MIASTO ŚWINOUJŚCIE

WIM/KK/341- 1370 /2007

Dotyczy: *postępowania WIM/ZP/340/24/2007 pn. „Zagospodarowanie terenu Basenu Bosmańskiego - budowa bazy rybackiej w Świnoujściu” – treść zapytań wykonawców (oznaczone II/16/03/07, III/16/03/07, IV/19/03/07, VI/21/03/07) z wyjaśnieniami zamawiającego.*

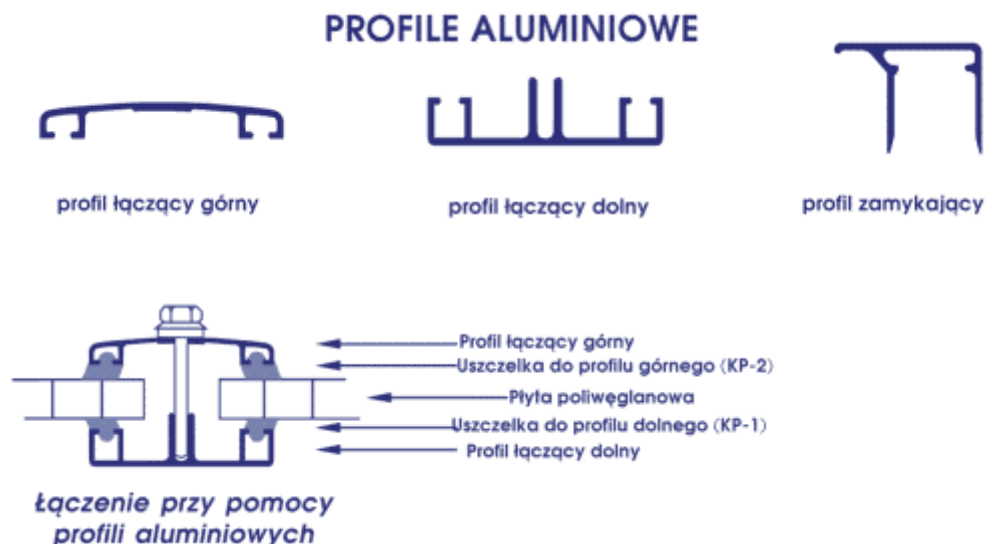
- a. *Proszę o odpowiedź czy zadaszenia nad rampami mają być wykonane jako zadaszenie lekkie z profili aluminiowych kryte poliwęglanem bezbarwnym czy jako „daszek **stalowy systemowy**” jak wykazano na rysunku nr 4 Arch. Rzut dachu*
- b. *Proszę podać grubość i ilość komór poliwęglanu do pokrycia daszków oraz określić system zadaszeń z profili aluminiowych i ewentualne dane do daszków stalowych systemowych.*

Zadaszenia nad rampami – jednospadowe z profili aluminiowych wg systemu producenta np. firmy COPAL sp. z o.o. lub Eskadr - System z wypełnieniem z poliwęglanu jednokomorowego bezbarwnego. Lakierowane proszkowo na kolor szary RAL 7035

Zadaszenia nad rampami – daszek jednospadowy z profili aluminiowych wg systemu producenta (którego produkty zostały dopuszczone do stosowania na polskim rynku) z wypełnieniem z poliwęglanu jednokomorowego gr 10mm o wymiarach 200x50cm bezbarwnego. Profile lakierowane proszkowo na kolor szary RAL 7035

Elementy systemu i sposób mocowania przedstawiono na poniższych schematach.
